# “GUÍA GENERAL PARA INTERVENCIONES DE MANTENIMIENTO Y REHABILITACIÓN DE FACHADAS, EN INMUEBLES INTEGRANTES DEL PATRIMONIO CULTURAL DE LA NACIÓN”

DIRECCIÓN GENERAL DE PATRIMONIO CULTURAL  
DIRECCIÓN DE PATRIMONIO HISTÓRICO INMUEBLE

PROCEDIMIENTO  
TÉCNICO

REVISION DE  
PROPUESTAS

# PLANO DE PROPUESTA DE INTERVENCIÓN

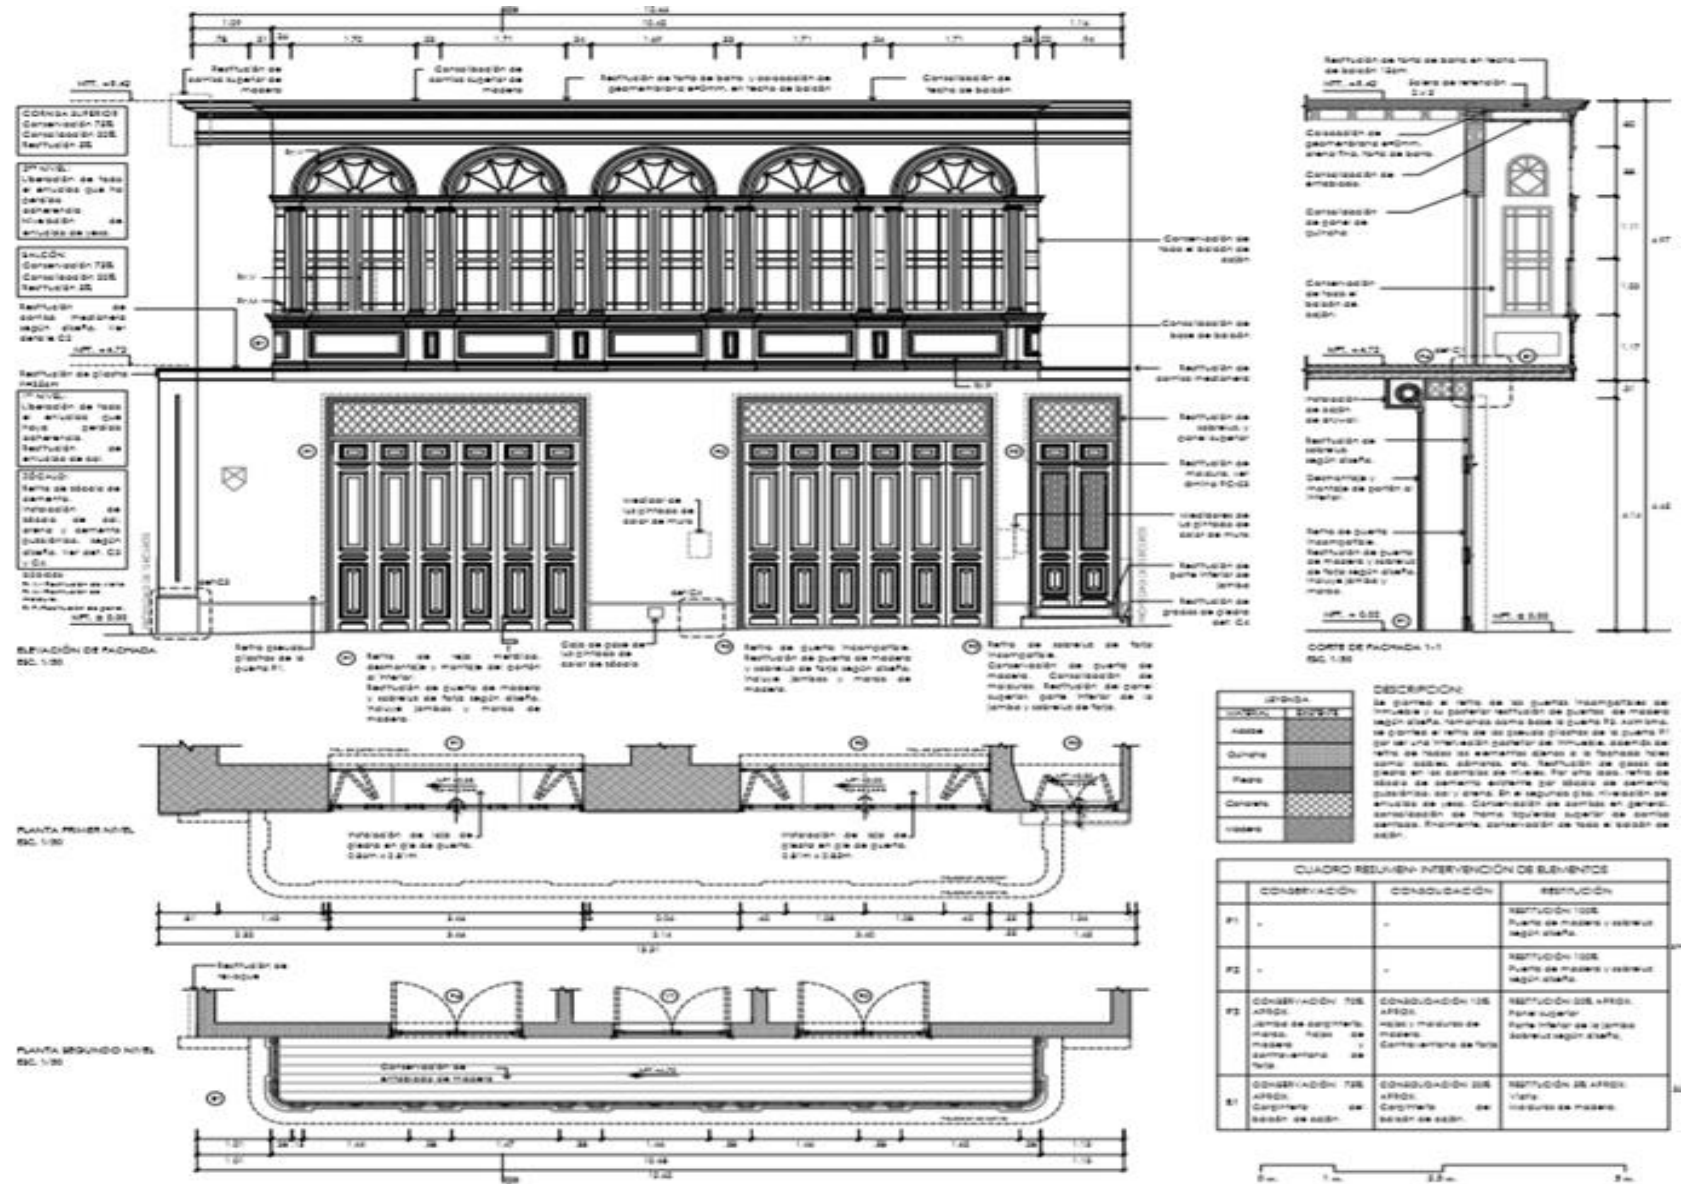
Planos de elevación, planta y sección correctamente dimensionados, donde se describe detalladamente las intervenciones propuestas.

## PROPUESTA DE COLOR

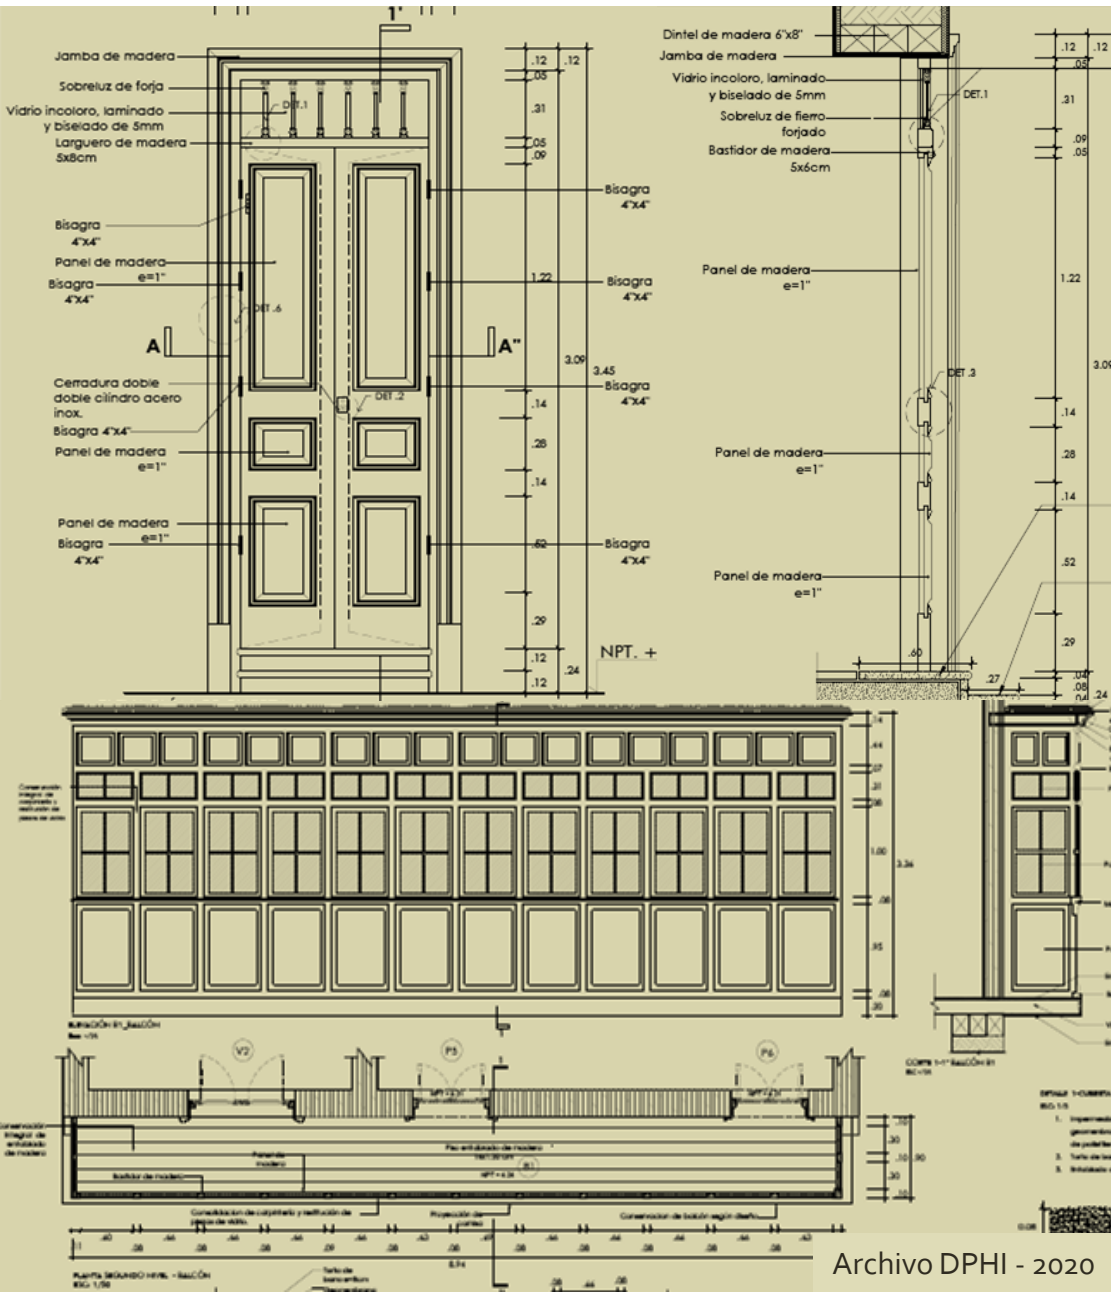
- La propuesta de color no es justificada.
- El estudio de color efectuado por ser un inmueble Monumento, demostró pre existencia de revestimiento en cuarzo (muros), y capas de color que no fueron considerados en la propuesta.

## PLANO DE PROPUESTA DE INTERVENCIÓN

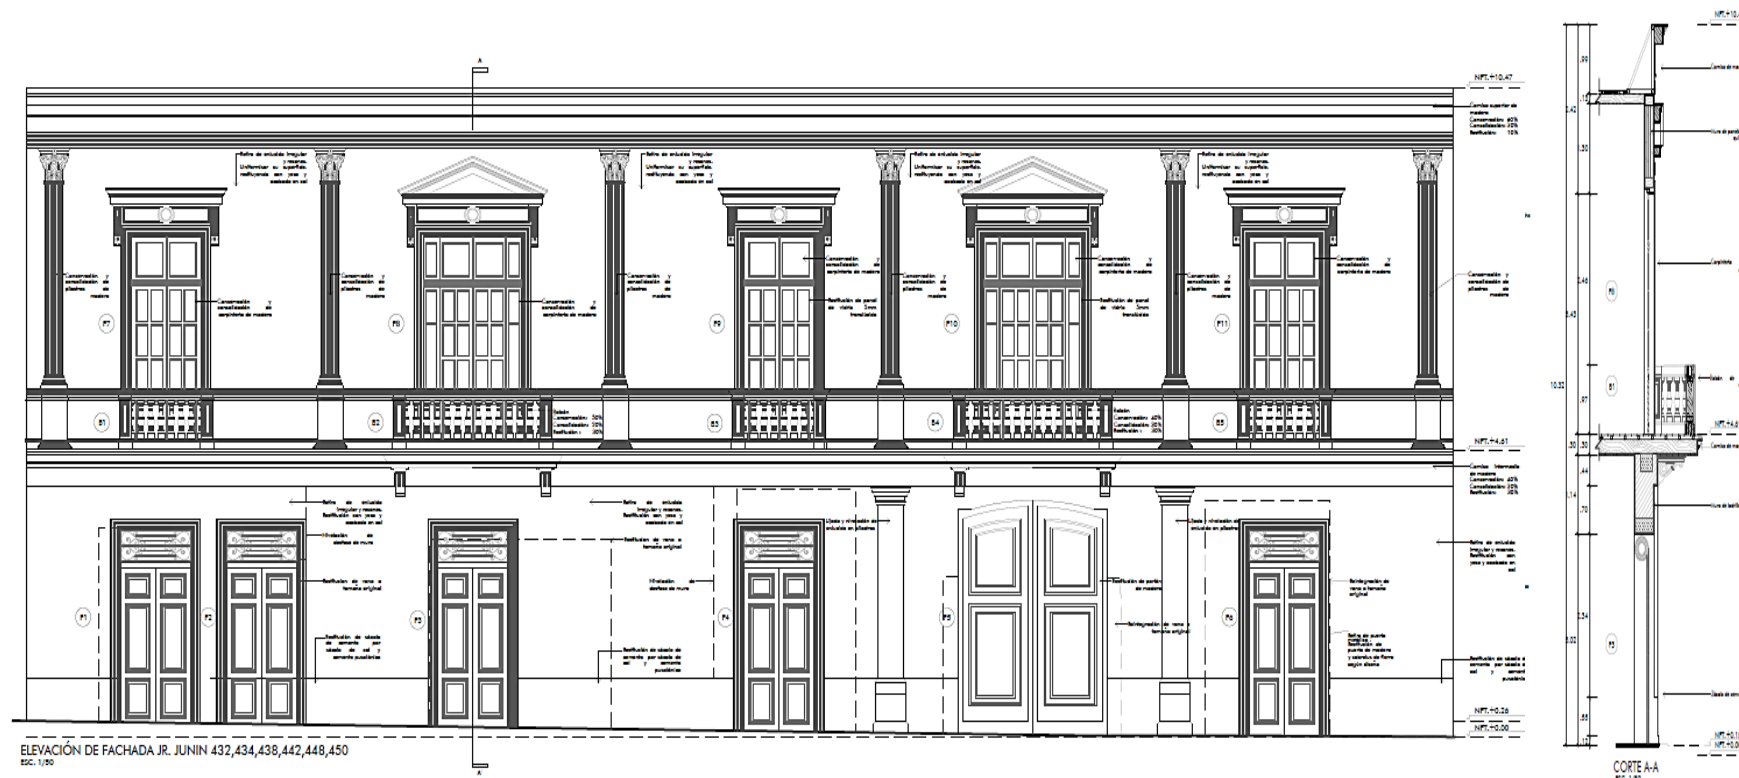
- La propuesta implica **INTERVENCIONES MIXTAS**, incluyendo aparte del mantenimiento y rehabilitación, acciones de remodelación de la fachada.
- La **propuesta recae sobre causal para denegar\*** la **solicitud**, y se encamina al solicitante a **presentar el proyecto en la Municipalidad**, donde podría evaluarse como **propuesta integral de remodelación** de un inmueble de la Zona Monumental.

El sustento para restitución de vanos en primer nivel es insuficiente, e implicaría la REMODELACION DE LA FACHADA.
